PRÉFET DU VAL-D'OISE

Objet : Avis de l'État sur le projet de PLU arrêté le 7 mai 2019, reçu le 10 mai 2019, de la commune nouvelle d'Avernes (Hameau de Gadancourt).

ANNEXE I

ANNEXE II

PPE forages CHARDRONVILLE de Sagy et CONDEECOURT

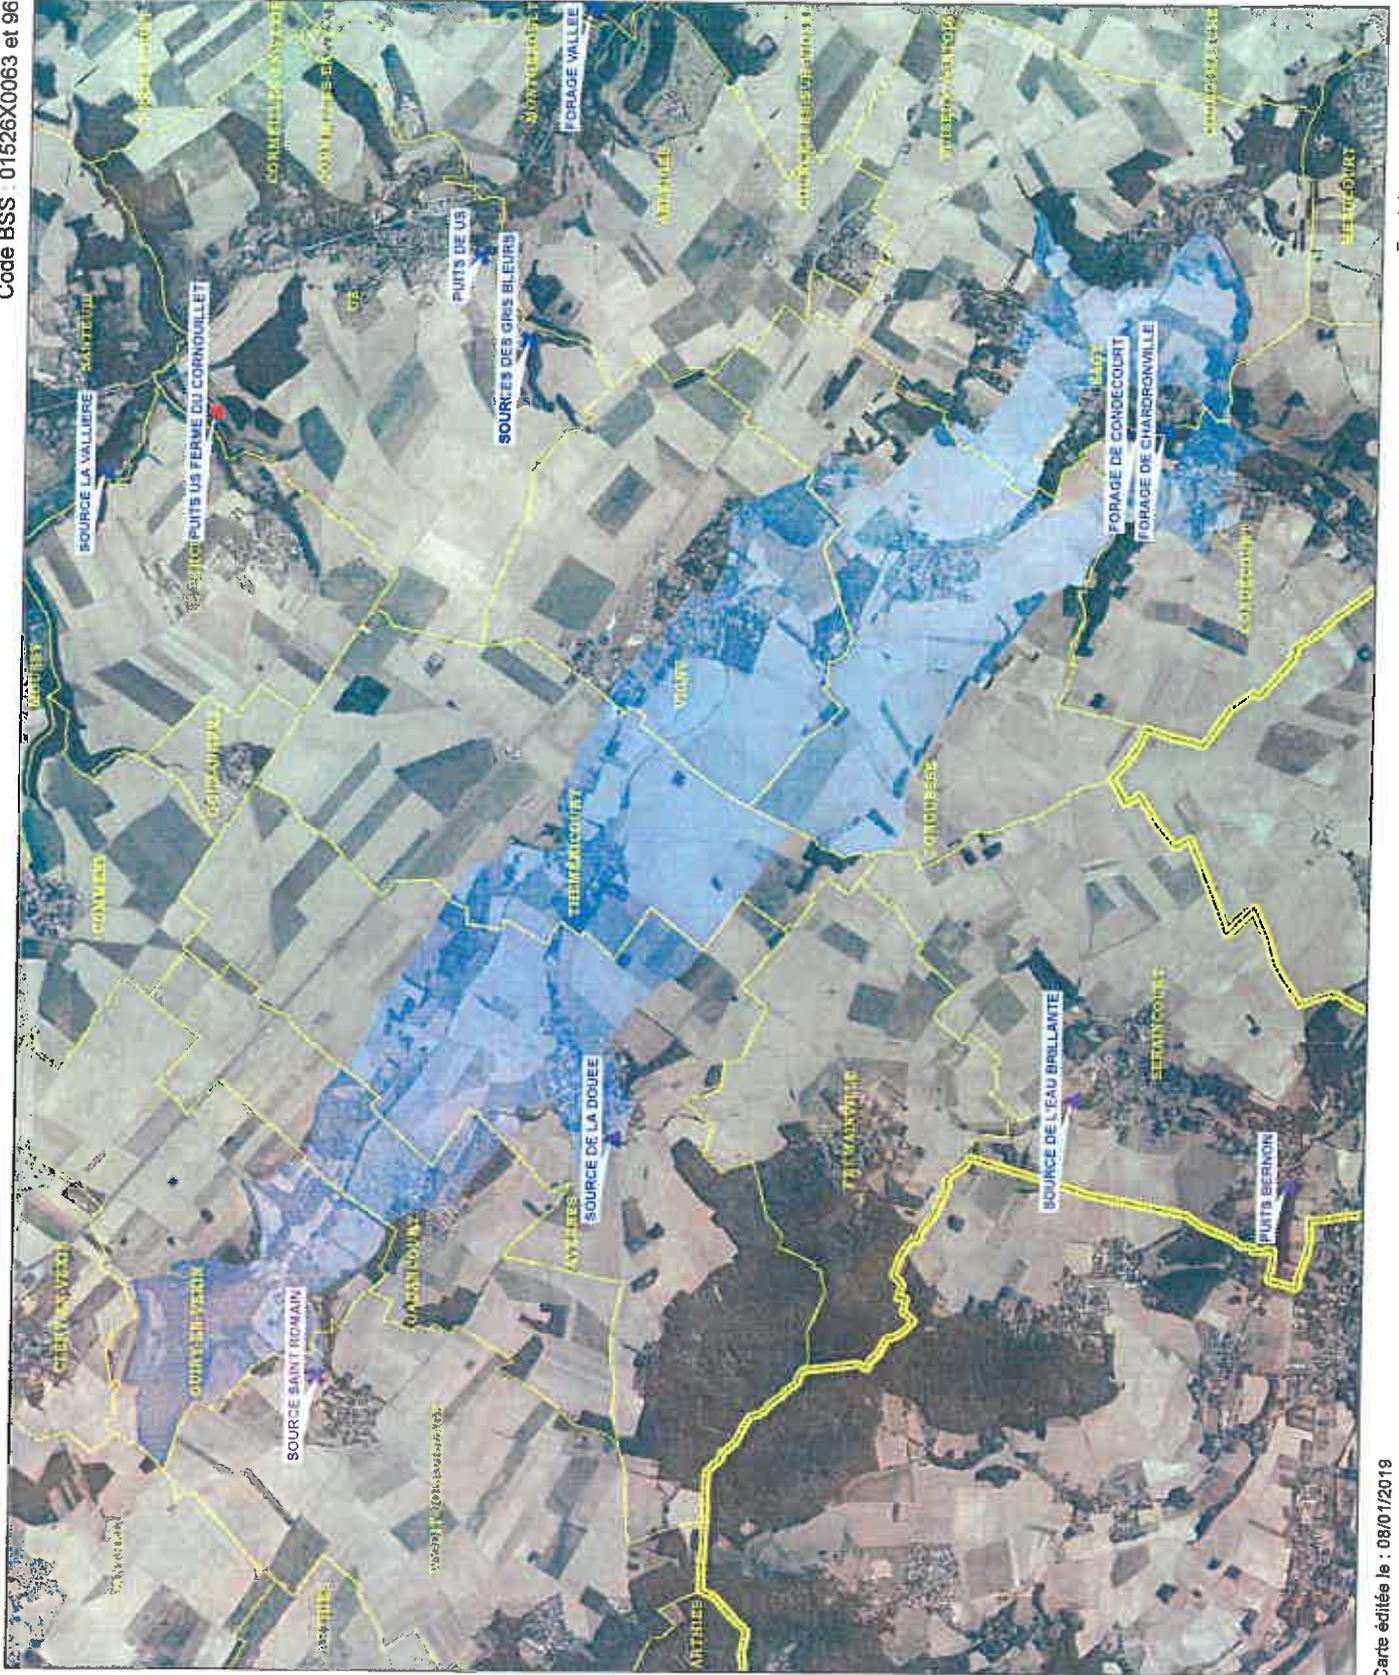
Dans la partie 2 du rapport de présentation « État initial de l'environnement », il n'est pas indiqué la présence de périmètres de captage d'alimentation en eau potable sur le territoire communal. Or, une partie du territoire se situe dans le projet de périmètres de protection éloignée des captages de Sagy et Condécourt, tel qu'il est proposé par l'hydrogéologue agréé dans son avis du 22/03/2012.

Il est préférable que la commune prenne en compte, dès à présent, l'existence de ce projet de périmètre (cartographie à intégrer, ci-jointe), ainsi que le projet de prescriptions, en veillant à ce que le plan de zonage et le règlement associé soient en compatibilité avec la protection de la ressource en eau, et ce sans attendre la fin de la procédure de déclaration d'utilité publique.
